Orlické Podhůří – Chodník podél silnice III/3121

AUDIT BEZPEČNOSTI

Zpráva o provedení auditu bezpečnosti pozemních komunikací k projektové dokumentaci „Orlické Podhůří – Chodník podél silnice III/3121“.

Protažení umělé vodicí linie

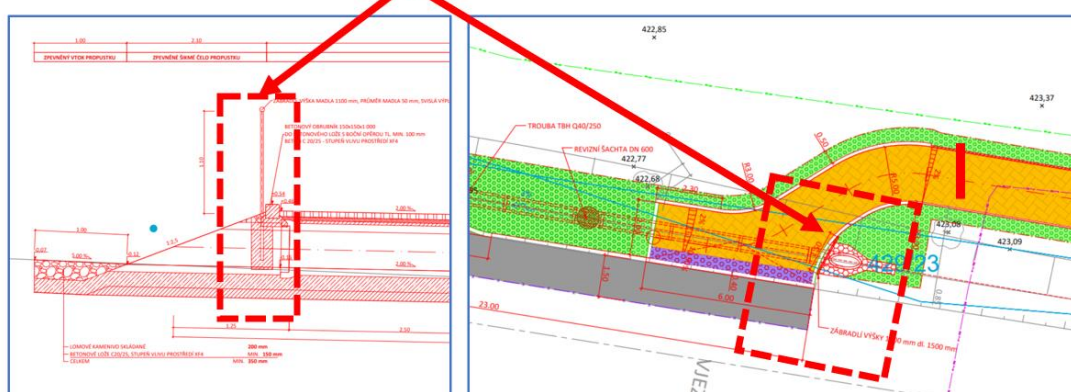
01 Umělá vodicí linie
Nízké riziko

V místě sjezdů je navržena kombinace zvýšené obruby se sníženou a následně navedení na umělou vodicí linii. Jedná se o vhodně zvolené řešení, které nepředstavuje riziko s ohledem na bezpečnost. Jedná se ale o složitější kombinaci a striktní dodržení předepsané projektové dokumentace.

Pro větší přehlednost s ohledem a zjednodušení stavebního uspořádání by bylo možné navrhnout umělou vodicí linii pro oba sjezdy a tím zjednodušit stavební úpravy i přehlednost v řešeném místě.

Návrh zábradlí v místě propustku

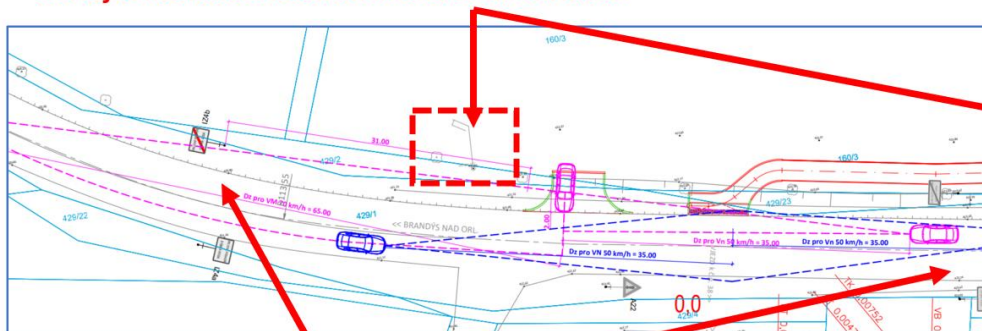
02 Navržené zábradlí – nutnost návrhu
Nízké riziko

V projektu je navržené zábradlí v místě propustku a vstupu do vozovky. Funkci zábradlí můžeme považovat za nasměrování chodců na místo vstupu do vozovky a také jako bezpečnostní prvek z důvodu propustku. Tento prvek může představovat pevnou překážku v blízkosti komunikace (přestože je vzdálená 0,50 m od hrany vozovky). Riziko je ale velmi nízké, jelikož je zábradlí v obci s maximální rychlostí 50 km/h.

Přes výše uvedené rizika lze ale souhlasit s umístěním zábradlí, ale považujeme za nutné na toto zábradlí upozornit jako na možnou překážku. Prosíme o vyjádření projektanta o zdůvodnění zábradlí a jeho nezbytnosti.

Stávající nasvětlení včetně mírného zastínění zelení

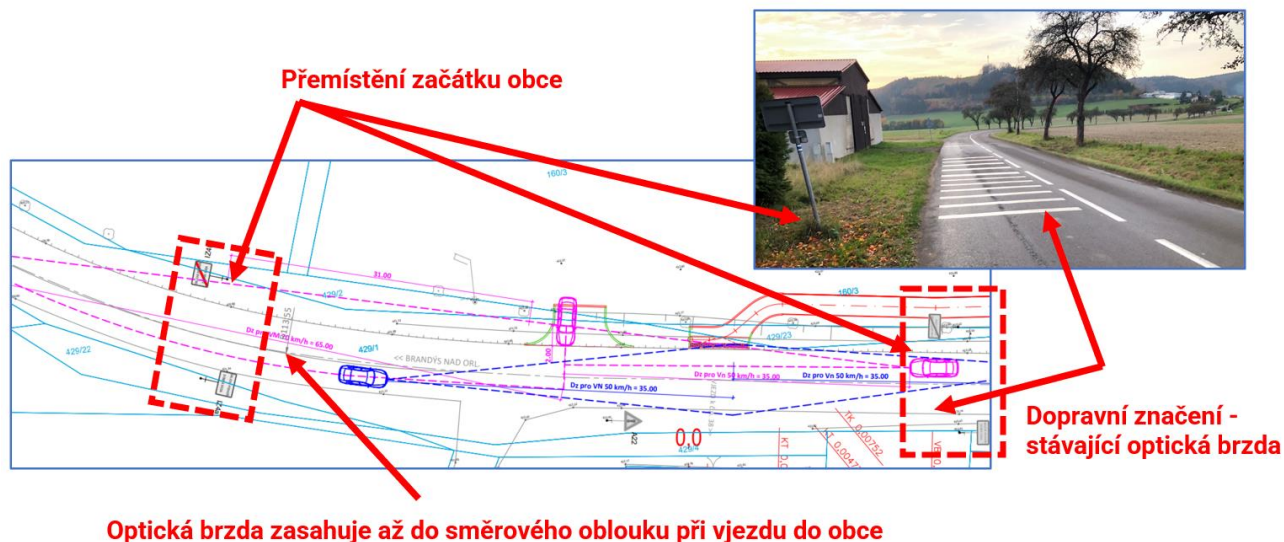
03 Osvětlení vjezdu do obce
Nízké riziko

V projektu není řešeno nasvětlení, jelikož bylo využito stávající. Projekt ale v rámci dopravního značení přesouvá začátek vjezdu do obce, což má za následek to, že již začátek obce nebude plně nasvětlen, jako je to v současném stavu.

Jedná se o nízké riziko při vjezdu do obce, kde začátek obce nemusí být zcela osvětlen. Nízké riziko bylo zvoleno ze dvou důvodů. Prvním důvodem je to, že sjezdy jsou umístěny v obci a budou jasně zřetelné, jelikož stávající stožár veřejného osvětlení tuto lokalitu osvětluje. Druhým důvodem pro nízké riziko je to, že pohyb pěších je řešen až v nasvětleném úseku, kde bude riziko bezpečnosti neosvětlení pěších sníženo na minimum.

Ověření nasvětlení začátku do obce. Případná úprava stávající zeleně pro plné nasvětlení by mohla být dostatečná než doplnění dalšího stožáru veřejného osvětlení.

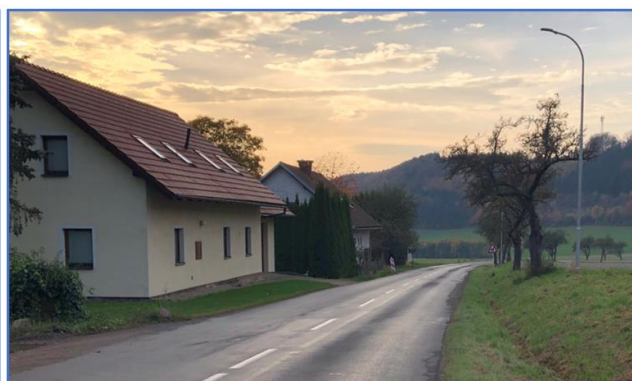
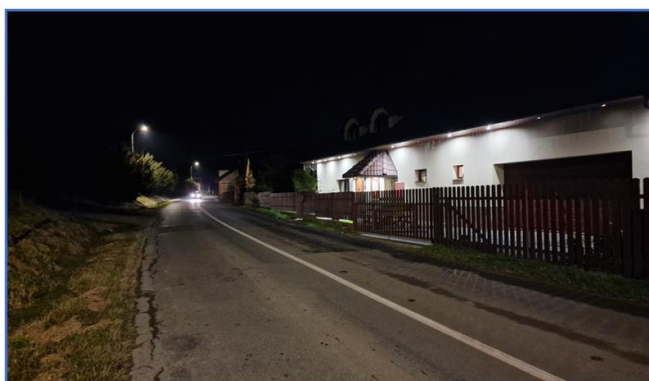
04 Dopravní značení – optická brzda
Nízké riziko

Ve stávajícím stavu je vjezd do obce řešen za pomoci psychologické brzdy v podobě příčného dopravního značení (optická brzda). Projekt uvažuje přesun svislého dopravního značení – začátek a konec obce. V projektu již není řešeno, zda bude toto značení také upraveno a přesunuto. S ohledem na přehlednost a bezpečnost dopravy je nutné provést úpravu stávajícího vodorovného značení.

Doporučujeme úpravu stávajícího dopravního značení a to v podobě opětovného použití psychologické brzdy v podobě příčného dopravního značení (optická brzda) s posunem na nový začátek obce.

Místa, kde budou docházet k přecházení pěších do nemovitostí a další trasy pěších

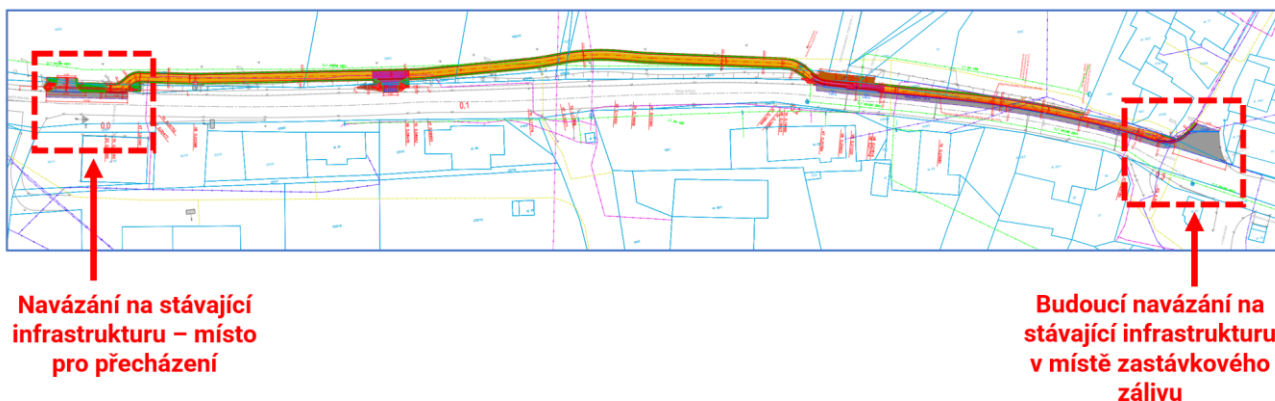
05 Vstupy do vozovky od nemovitostí
Střední riziko

V projektu navržený chodník je veden ve směru staničení po levé straně. Po pravé straně se ale nacházejí nemovitosti, u kterých není zřízena chodníková plocha. V projektu jsou ale navrženy sjezdy a vstupy do vozovky v průběhu celé trasy chodníku. Tato místa mohou být využita obyvateli nemovitostí jako „místa pro přecházení“, kde po překonání šířky vozovky jsou již vedeni bezpečně mimo silnici po samostatném chodníku. V místě nemovitostí není ale zřízen chodník, čekací plocha atp., jedná se tedy o riziková místa.

Pokud je to možné doporučujeme zřízení aspoň minimální zpevněné plochy u nemovitostí. Bylo by vhodně doplnit do dokumentace, že osoby u nemovitostí mají zajištěnou čekací min. 0,5 m od hrany vozovky a zároveň jsou zde zajištěny rozhledové poměry.
